Dodatek č. 1

KE SMLOUVĚ O DÍLO č. SD/2025/0194/180

„PŘÍMĚSTSKÝ LES BAŽANTNICE HODONÍN - PĚŠINY“

Název akce:
**„PŘÍMĚSTSKÝ LES BAŽANTNICE HODONÍN - PĚŠINY“
Z M Ě N O V Ý L I S T**

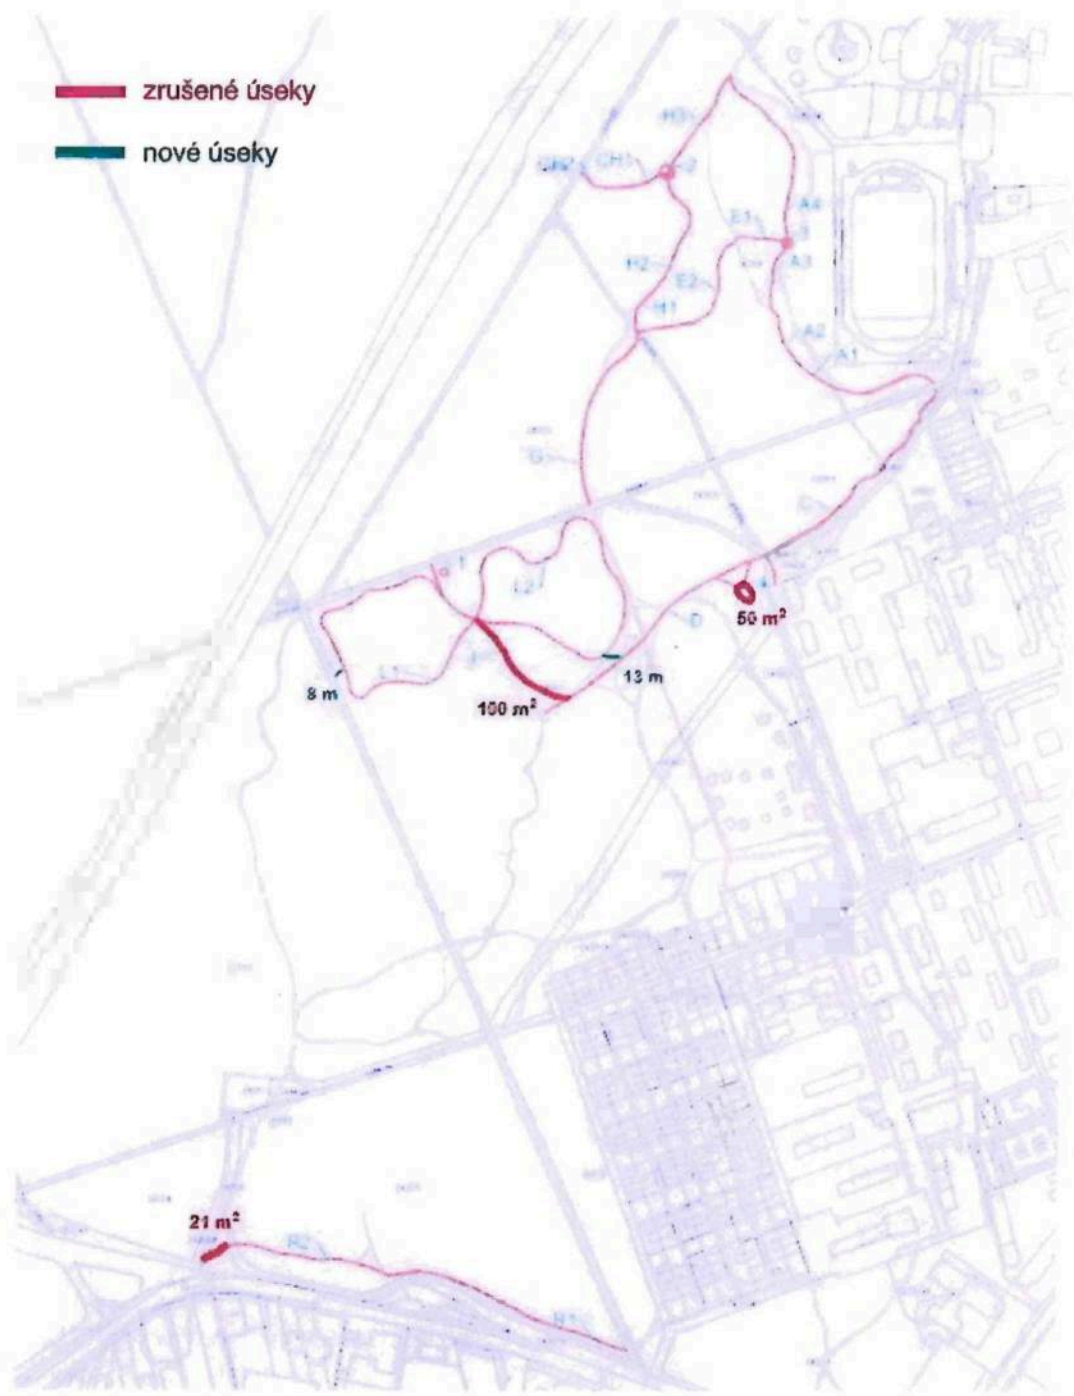
1. Zrušení části úseku J (100 m)

Na základě zjištění zvýšeného výskytu významných druhů rostlin v trase původně navržené pěšiny bylo doporučeno biologickým dozorem upustit od realizace části úseku J v délce 100 m. Cílem opatření je minimalizace zásahu do cenných biotopů.

2. Zrušení části úseku R2 (21 m)

Po společné dohodě bylo rozhodnuto o zrušení části úseku R2 v délce 21 m. Důvodem je nevhodné křížení chodníkové a stezky pro chodce a cyklisty, kde by provedení obrubníku vytvořilo na pěšině bariéru a omezilo bezpečný a plynulý pohyb.

3. Zrušení části úseku 4 (50 m²)

Na základě stanoviska biologického dozoru dochází rovněž ke zrušení části úseku 4 v délce 50 m², a to z důvodu ochrany přírodních hodnot v dotčeném prostoru.

Úsek zasahuje do lokality s významným výskytem chráněných rostlinných druhů. Po konzultaci s biologickým dozorem je navržené zrušení z hlediska ochrany cenných biotopů odůvodněné a projektově akceptovatelné.

Na základě domluvy se zhotovitelem je zrušení úseku nazbytné z důvodu nevhodného křížení s pěší a cyklistickou trasou, které by vedlo k bariérám v pohybu uživatelů.

Úprava je požadována biologickým dozorem z důvodu ochrany přírodních hodnot území.

2. Rozšíření pěšin v úsecích s výskytem povrchové vody

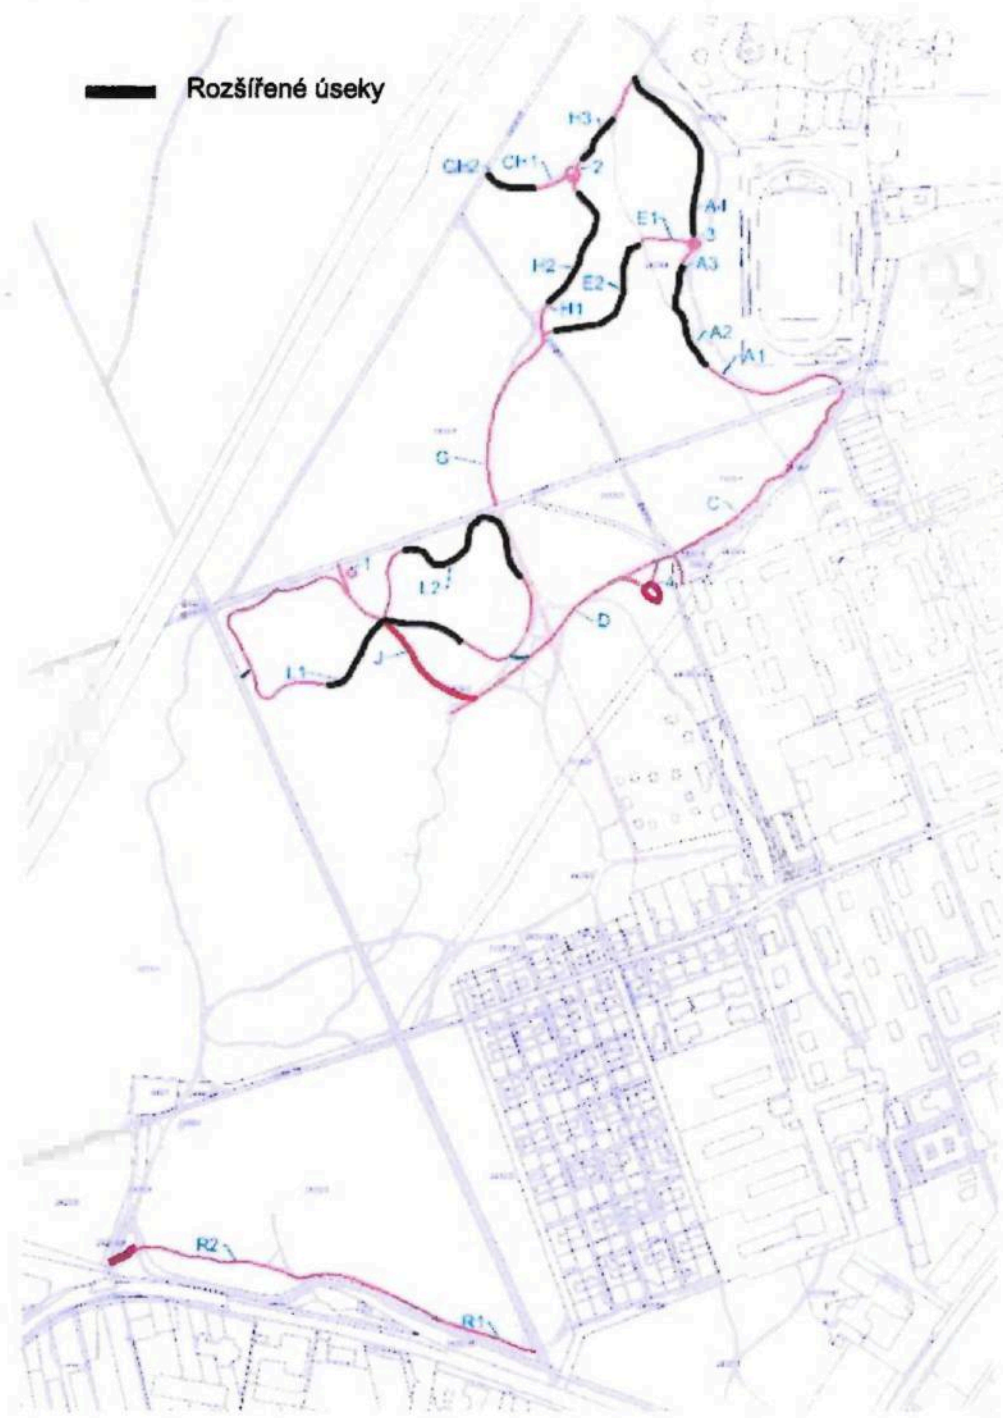
Na základě zjištění podmáčených úseků v terénu, které nebyly předpokládány v projektové dokumentaci, dochází k úpravě šířkového uspořádání a navýšení povrchu některých pěšin.

V místech s výskytem povrchové vody bylo po dohodě navrženo rozšíření plánované šířky pěšin z 1,2 m na 1,6 m a zvýšení požadované vrstvy. Úprava je provedena z důvodu rizika rozjždění a eroze okrajů pěšiny v podmáčených úsecích a pro zajištění dlouhodobé stability a bezpečnosti jejího užívání.

Na základě zjištěného podmáčení v některých částech trasy souhlasíme s navrženým rozšířením pěšin z 1,2 m na 1,6 m a se zvýšením konstrukčních vrstev. Úprava je technicky nezbytná pro zajištění stability okrajů a bezpečné užívání pěšin.

3. Snížení rozsahu osazení přírodního obrubníku

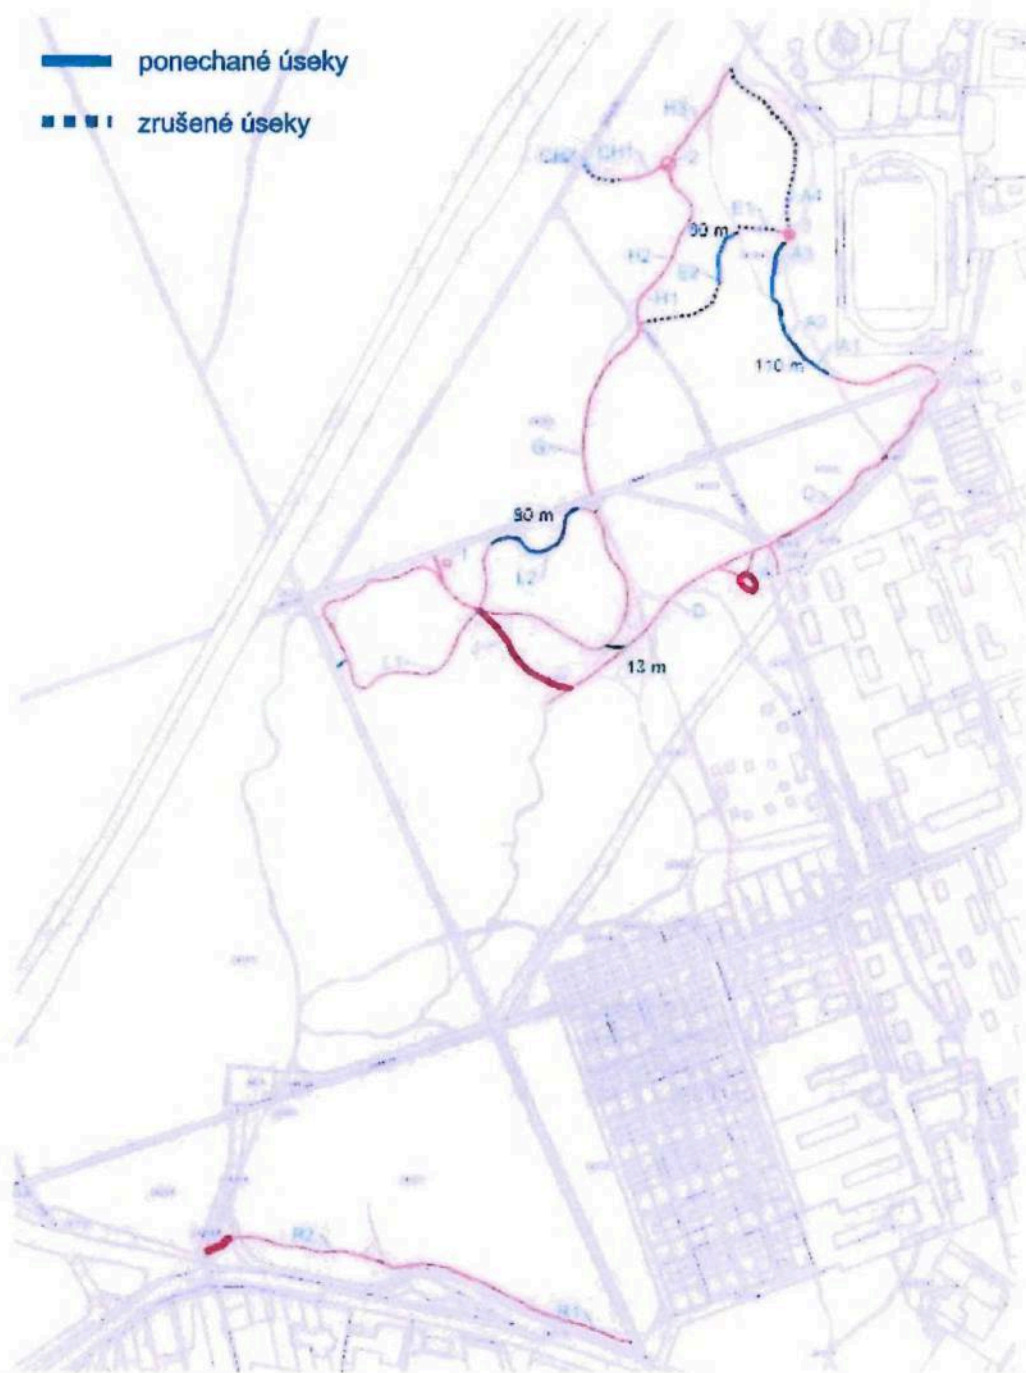
V průběhu realizace byla zjištěna nesrovnalost mezi projektovým rozpočtem a skutečným potřebným množstvím přírodního obrubníku. V původním rozpočtu bylo uvedeno 2020 m obrubníku, avšak dle reálného trasování pěšin a jejich konstrukčního řešení bylo nutné osadit pouze 1008 m obrubníku.

Následně, z důvodu navýšení tloušťky povrchové vrstvy pěšiny v některých úsecích, došlo ke snížení celkového potřebného množství na 500 m, což představuje úpravu vedení obrubníků u přibližně 250 m pěšin. Úprava reflektuje skutečné konstrukční požadavky a snižuje rozsah osazení obrubníku v místech, kde není technicky potřebný.

Autorský dozor potvrzuje, že původně projektovaný rozsah 2020 m přírodního obrubníku neodpovídá skutečnému trasování a konstrukčnímu řešení pěšin. Skutečná potřeba činí 500 m obrubníku.

Snížení množství je věcně i technicky odůvodněné a nevytváří negativní dopad na kvalitu díla.
